## AUSFÜHRUNGSPLANUNG

Unterlage / Blatt-Nr.: ..5 / 1 b.....  
**Lageplan**

Maßnahmenbezeichnung:  
**L 161  
OD Walsrode, Bergstraße  
Fahrbahnerneuerung  
Bau-km 0+000 - 0+879,623**

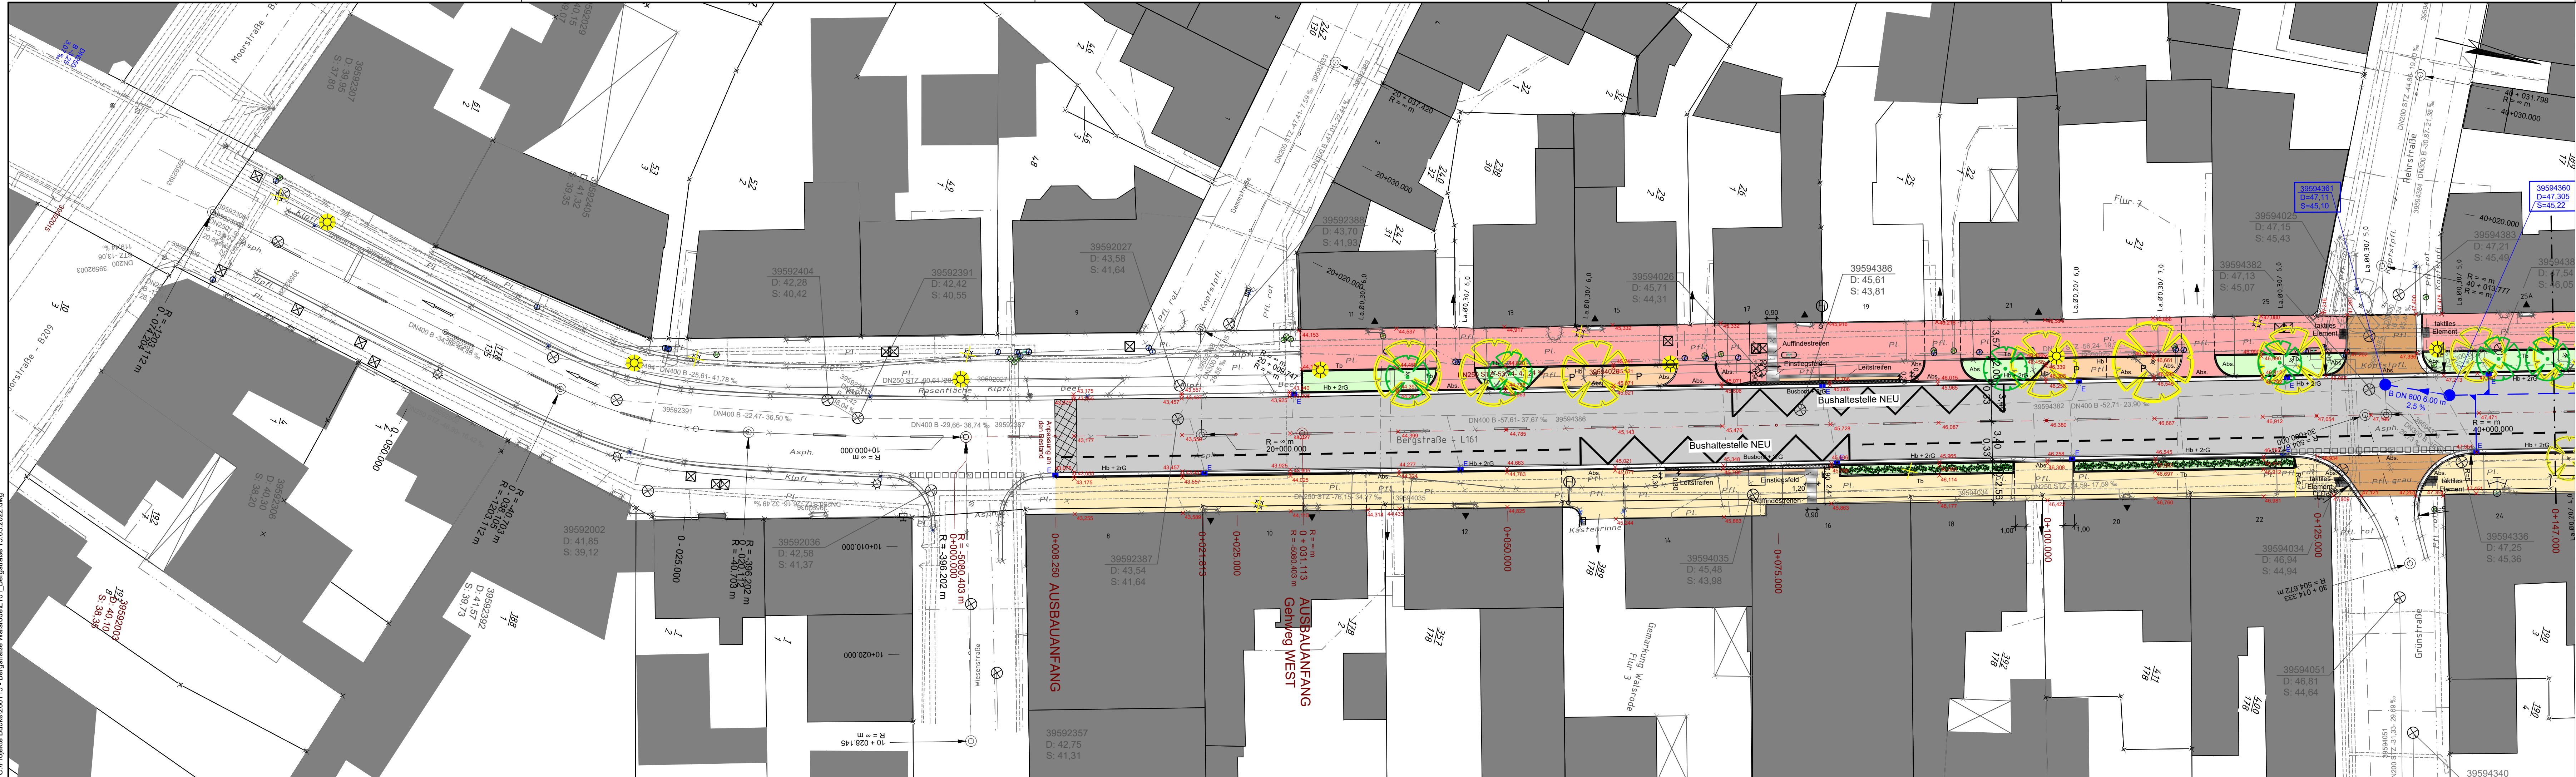
| Nr. | Art der Änderung                                  | Datum      | Zeichen |
|-----|---------------------------------------------------|------------|---------|
| b   | Hecke an den östl. Zufahrten um 1,00 m eingekürzt | 15.03.2022 | Bu      |
| a   | vor Hs Nr. 11 Baumstandort geändert               | 28.02.2022 | Bu      |

Unterlage / Blatt-Nr.: ...5 / 2 b.....  
**Lageplan**

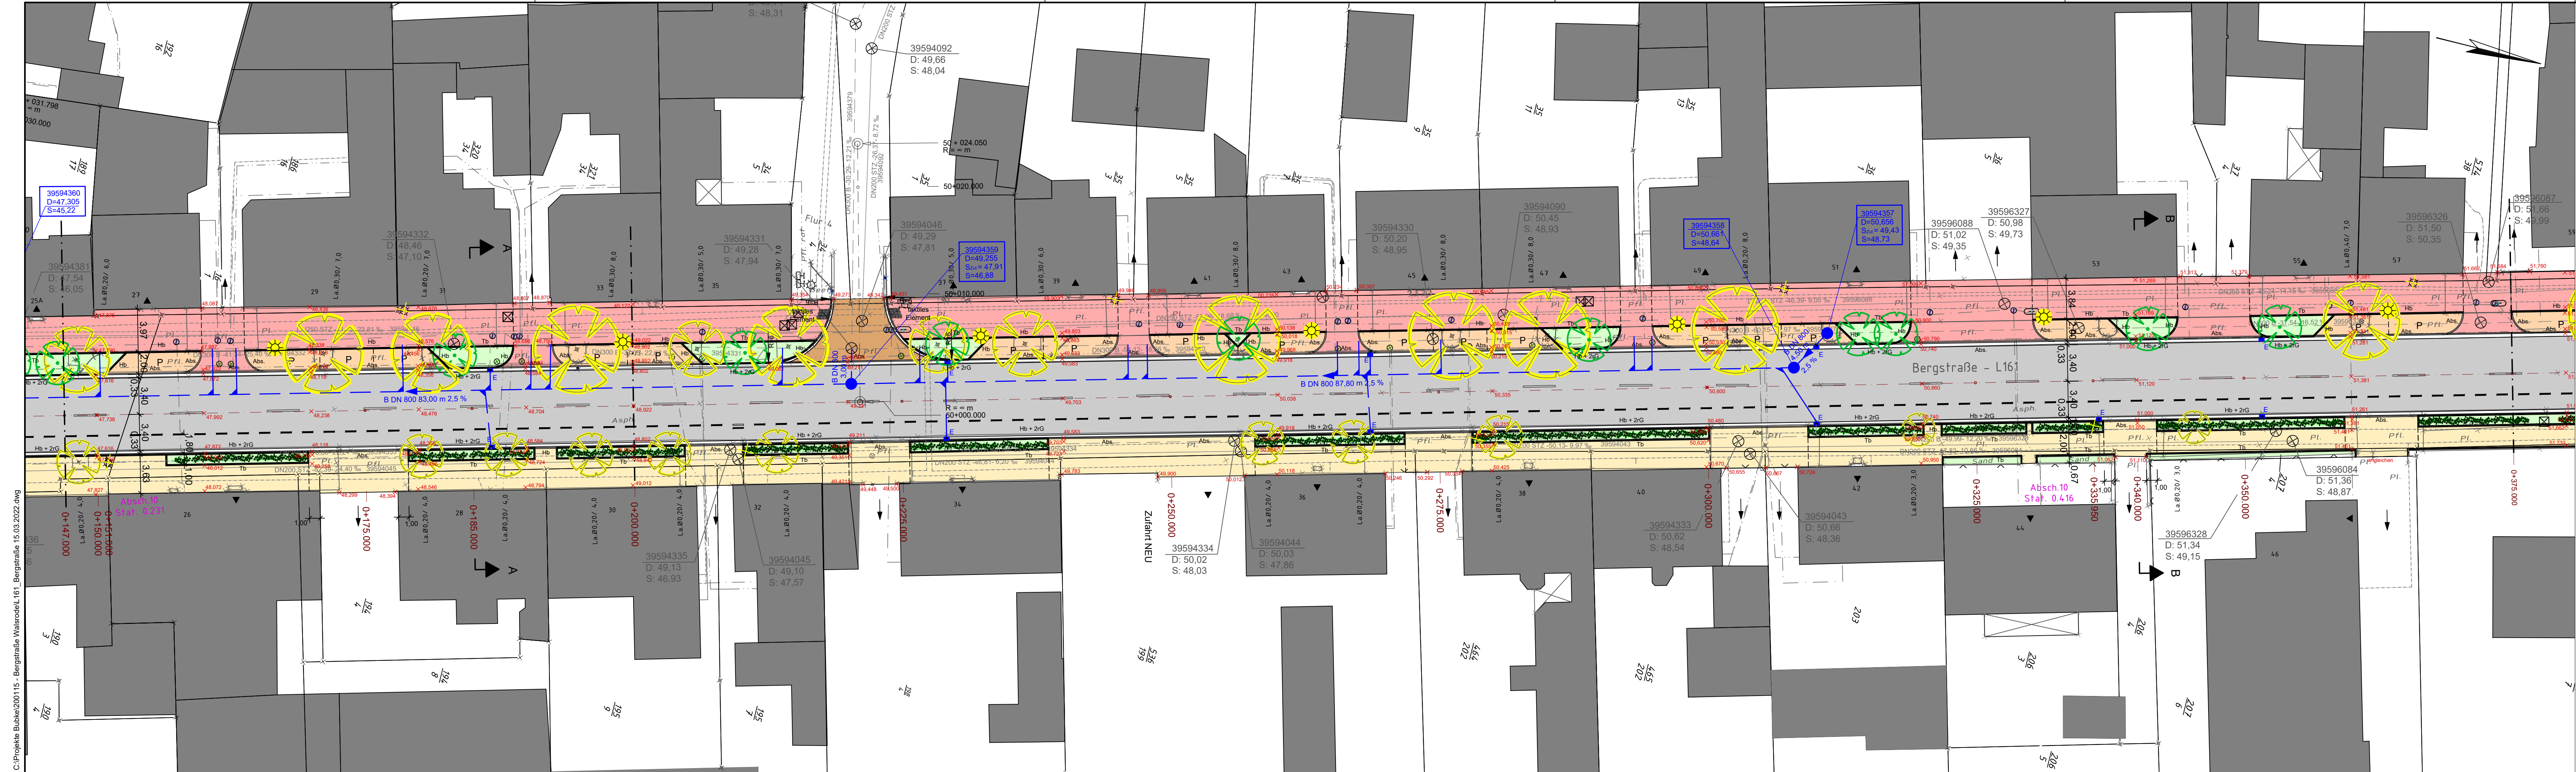
| Nr. | Art der Änderung                                                                                                                            | Datum      | Zeichen |
|-----|---------------------------------------------------------------------------------------------------------------------------------------------|------------|---------|
| b   | zw. Hs Nr. 34 und 36 HB abgesenkt<br>Hecke an den östl. Zufahrten um 1,00 m eingekürzt                                                      | 15.03.2022 | Bu      |
| a   | vor Hs Nr. 31 Baum gelöscht<br>vor Hs Nr. 35 Baum gelöscht und Baumstandort geändert<br>vor Hs Nr. 41 Pflanzfläche und Stellplatz getauscht | 28.02.2022 | Bu      |

Unterlage / Blatt-Nr.: ...5 / 4 a.....  
**Lageplan**

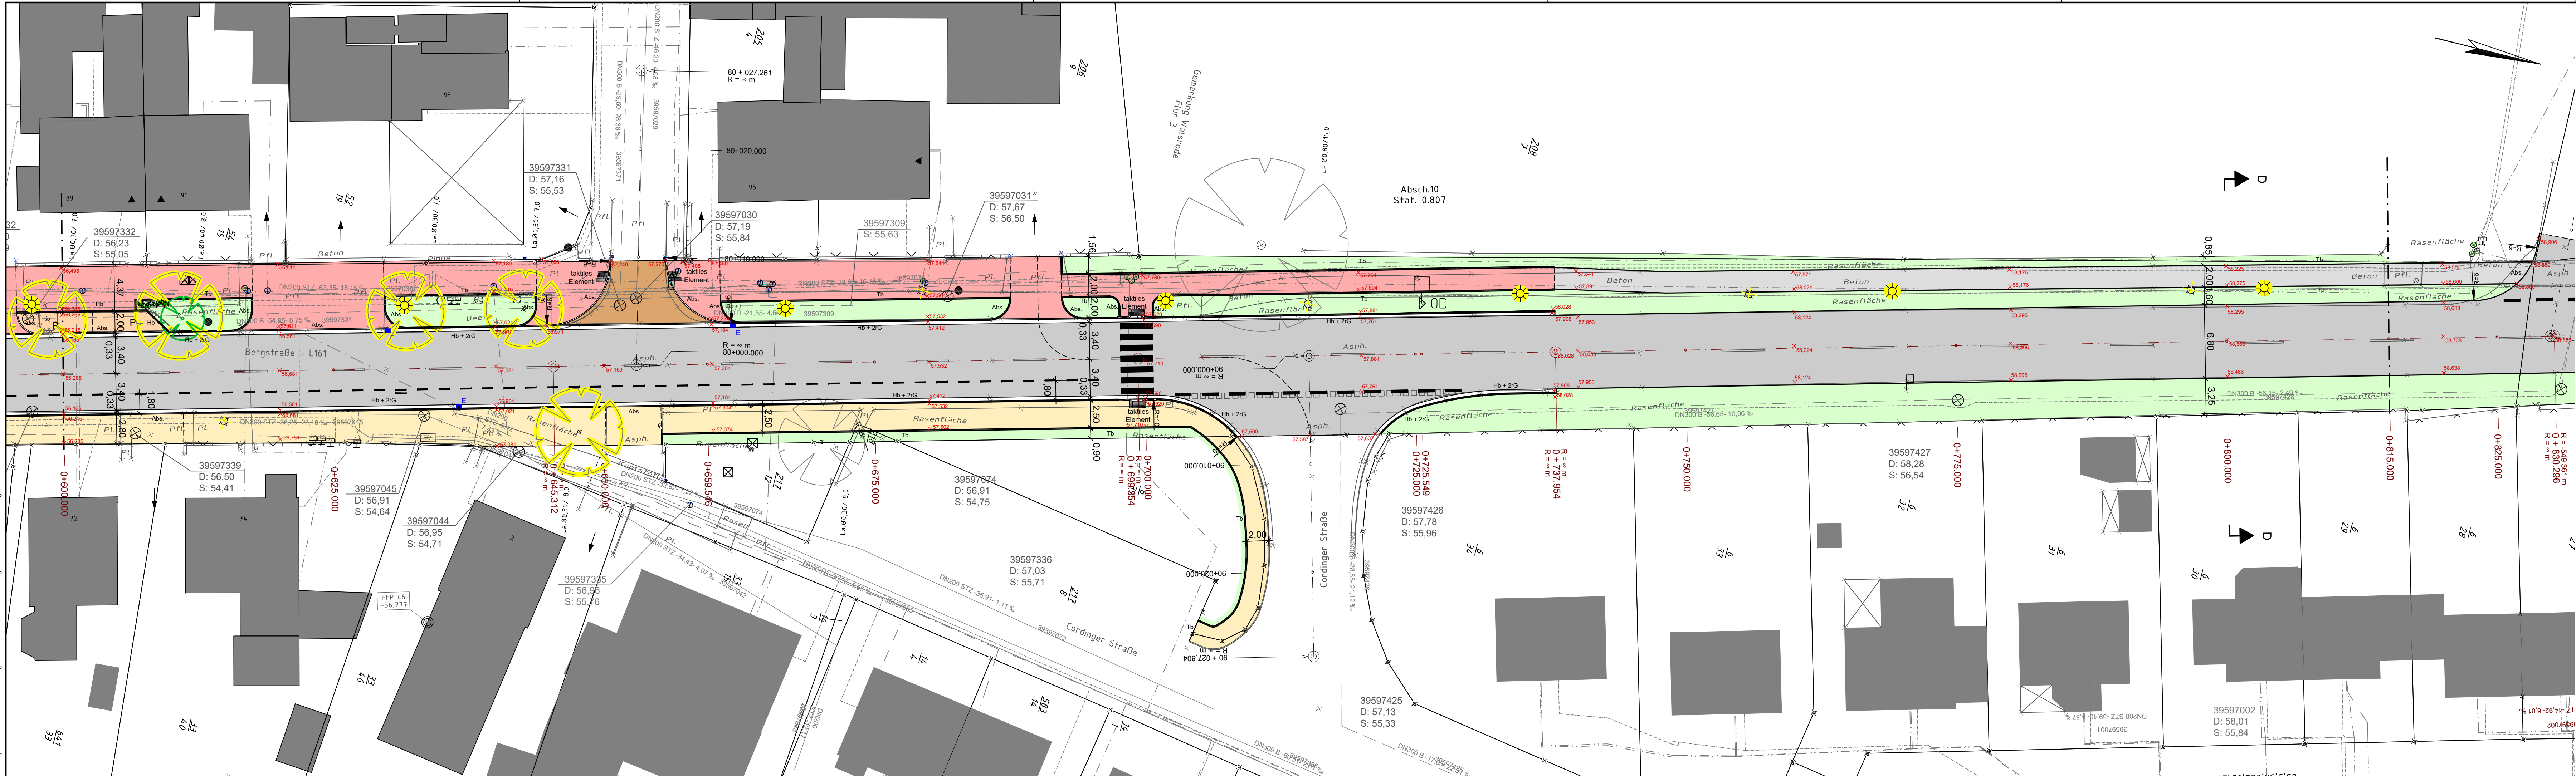
| a   | Gehweg außerorts Material geändert | 28.02.2022 | Bu      |

|  <b>Straßenbauverwaltung<br/>des Landes Niedersachsen</b>  | Unterlage / Blatt-Nr.: ..5 / 5 a.....<br><b>Lageplan</b>                                                                                                                       |

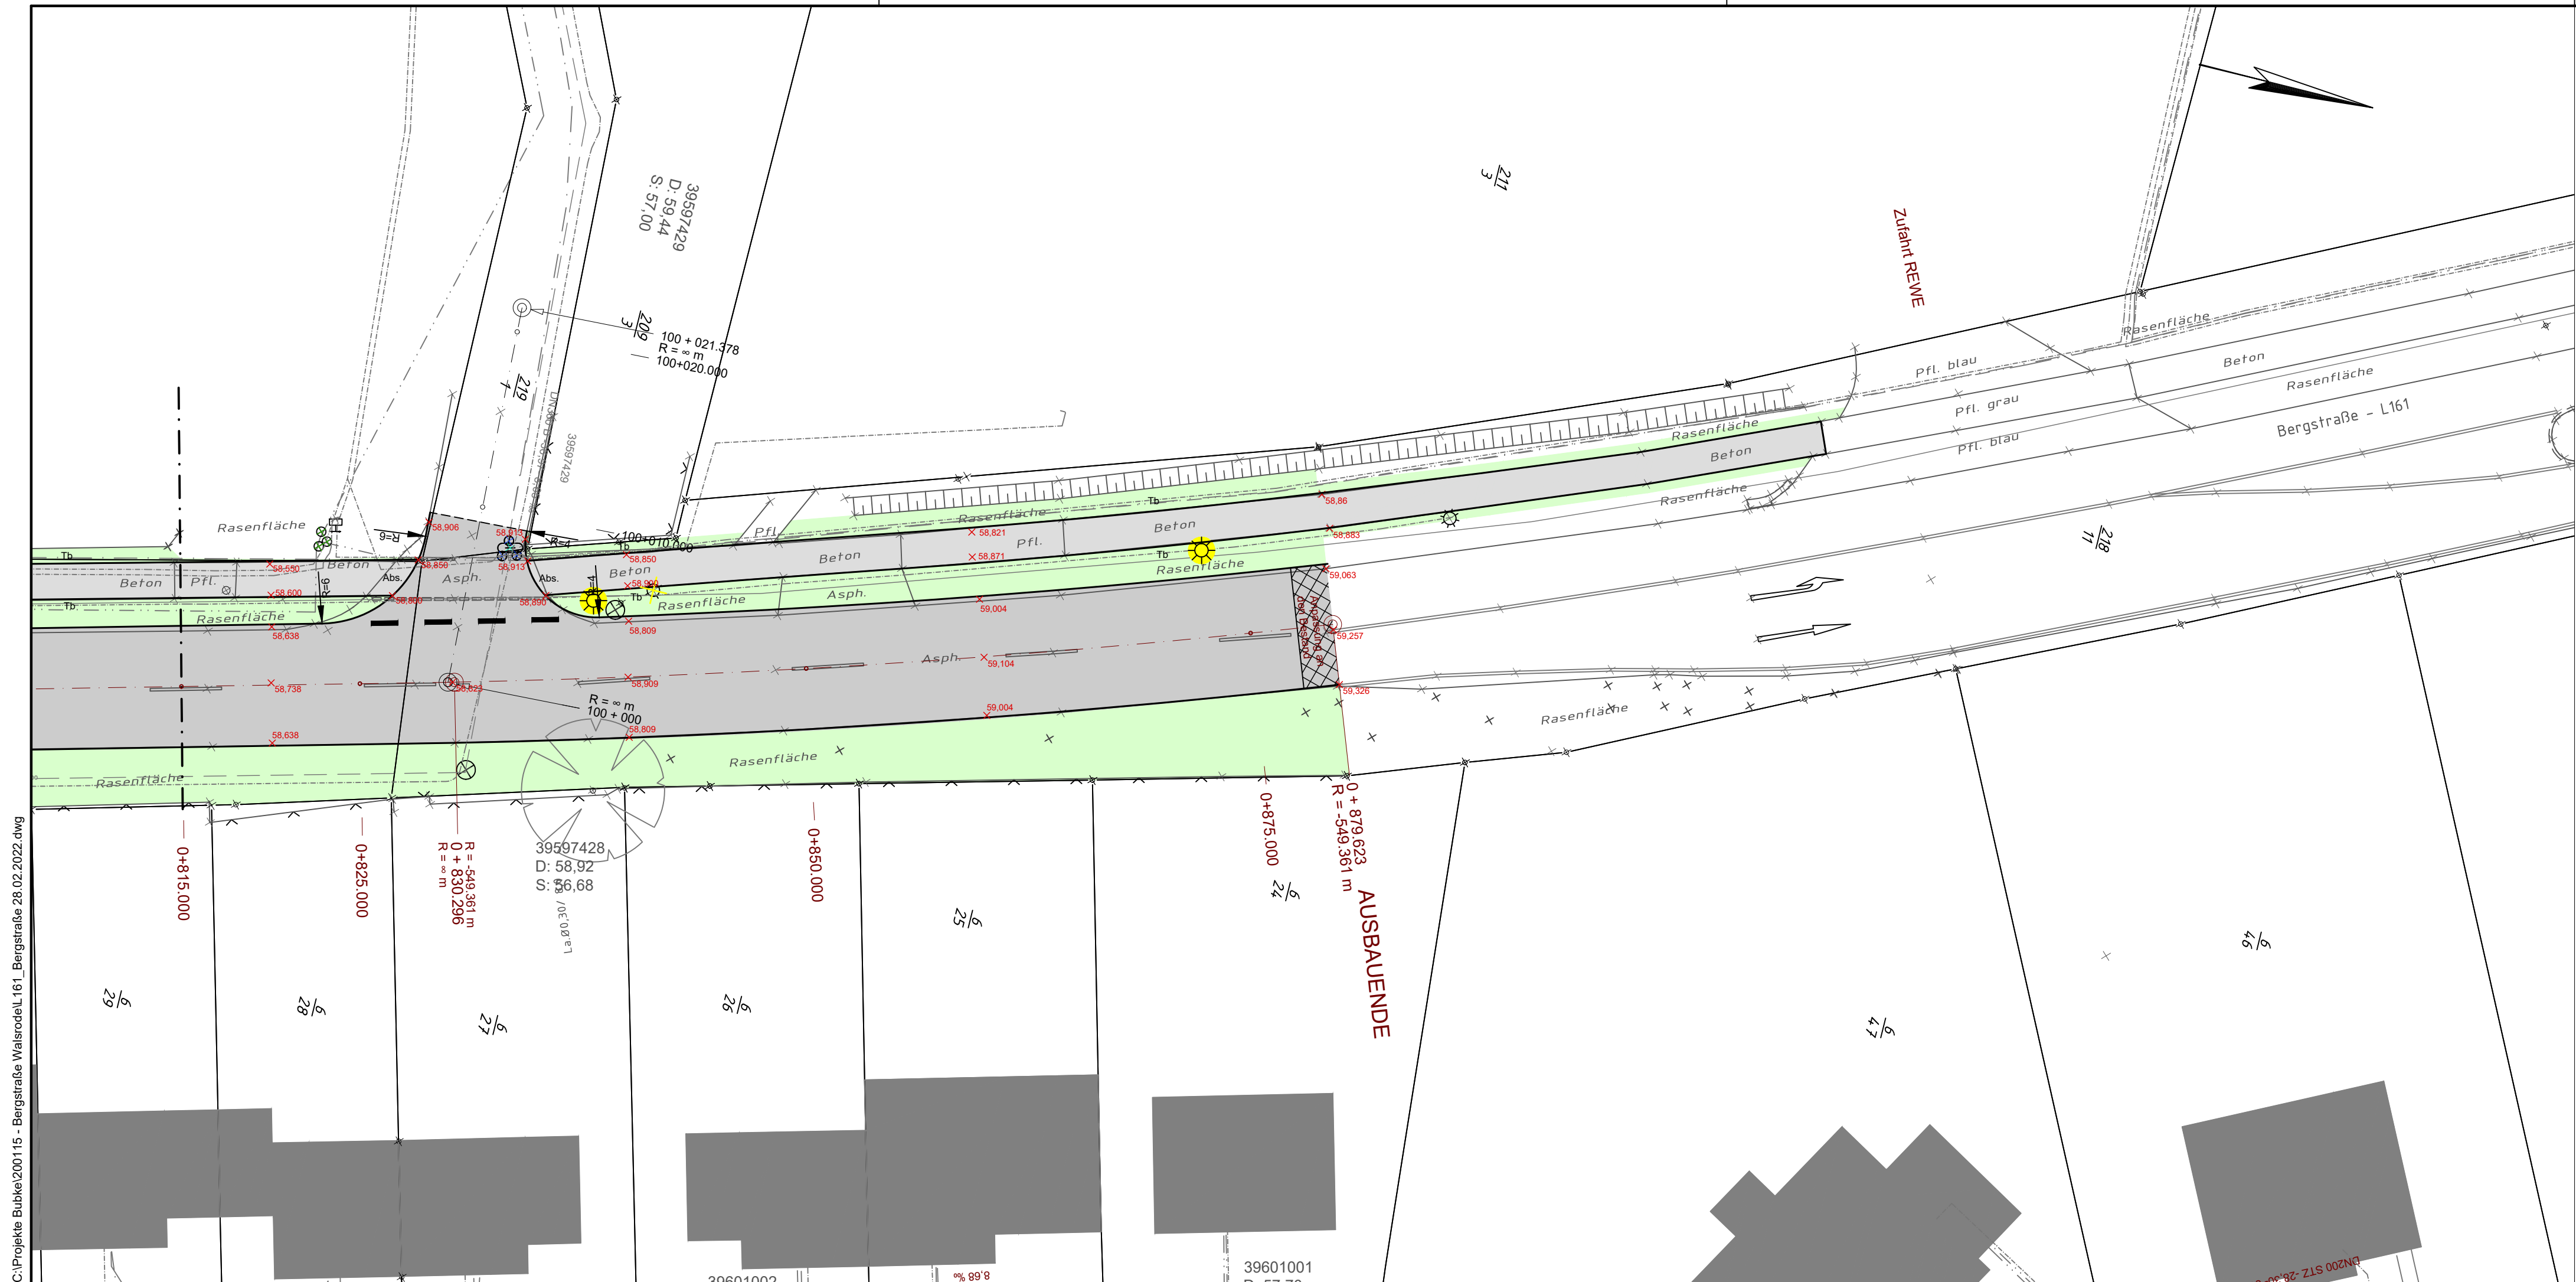
| a   | Gehweg außerorts Material geändert, Gehweg verlängert bis vorh. Zufahrt REWE | 28.02.2022 | Bu      |
